Autorité environnementale

Avis délibéré de l'Autorité environnementale sur le tramway T 10 entre La-Croix-de-Berny (Antony) et La-Place-de-Garde (Clamart) (92)

n°Ae: 2015-22

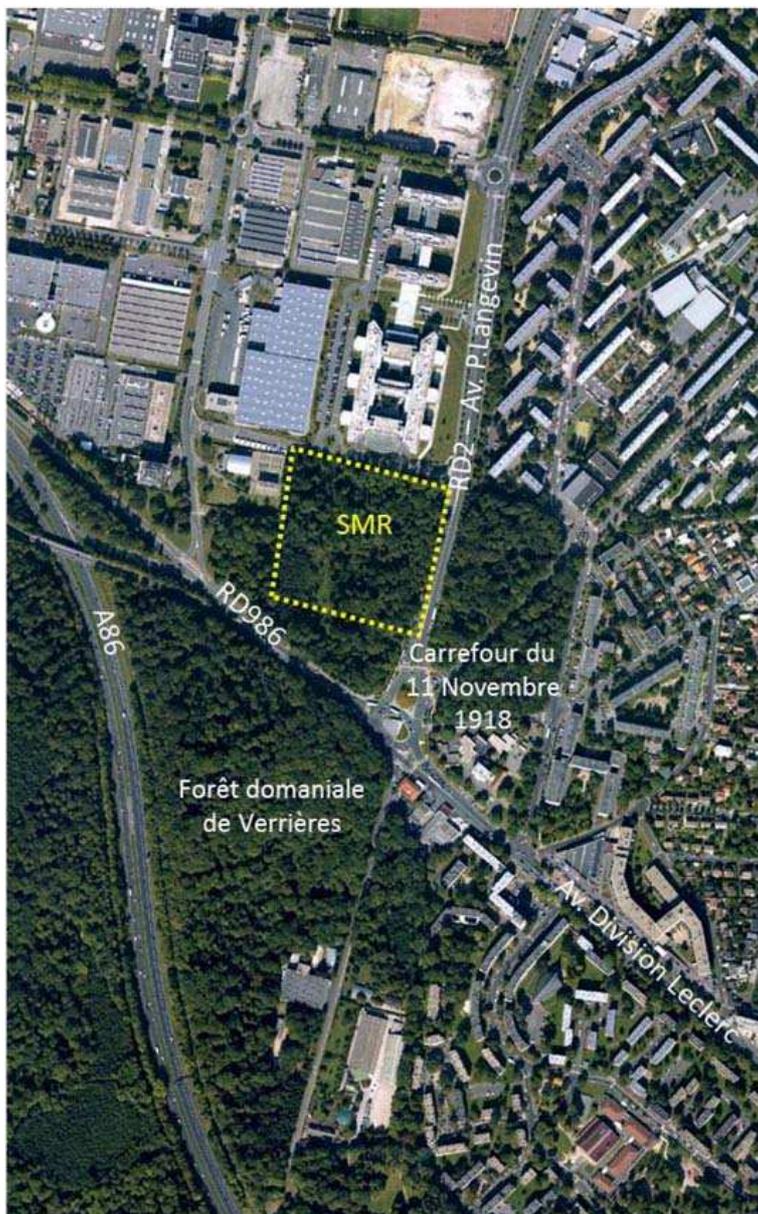
- à l'inverse, la parcelle de la forêt de Verrières (voir photo aérienne ci-dessous) est classée N³² dans le PLU de Châtenay-Malabry et, selon la cartographie du SDRIF 2030, est un « espace boisé à préserver et valoriser »³³. L'étude d'impact la décrit comme une parcelle isolée de la forêt domaniale de Verrières. Sa surface totale disponible est de l'ordre de 5 ha environ, dont environ 3,5 ha seraient occupés par les équipements, bâtiments et infrastructures nécessaires au SMR. L'étude d'impact ne précise pas l'usage des 1,5 ha non utilisés pour le SMR. A plusieurs reprises dans différents documents, l'étude d'impact présente l'impact du déboisement comme « *globalement faible étant donné les surfaces concernées* ». L'Ae avait déjà indiqué dans son avis n°2012-15 du 23 mai 2012³⁴ que la même assertion pour une surface voisine pourtant bien moindre ne prenait pas en compte le fait que les espaces forestiers sont globalement rares à proximité immédiate de Paris : elle vaut donc *a fortiori* pour une surface nettement supérieure.

Sans préjuger à ce stade de la pertinence des mesures proposées en compensation du déboisement de cette parcelle (voir infra), l'Ae considère que la démarche d'évitement n'a pas été correctement conduite pour déterminer l'implantation du SMR.

- **d'indiquer les surfaces nécessaires pour le SMR, en fonction de la clarification préalable concernant le périmètre du projet, et après avoir démontré que l'implantation de ses différents équipements a été optimisée ;**
- **d'expliciter les raisons pour lesquelles :**
 - . **l'implantation du SMR sur le site NOVEOS, présentée comme démontrée dans le DOCP en 2012, ne l'est plus désormais ;**
 - . **le site NOVEOS ne peut pas être étendu sur des parcelles voisines ;**
- **de démontrer la compatibilité de l'implantation du SMR dans la forêt de Verrières avec le SDRIF 2030.**
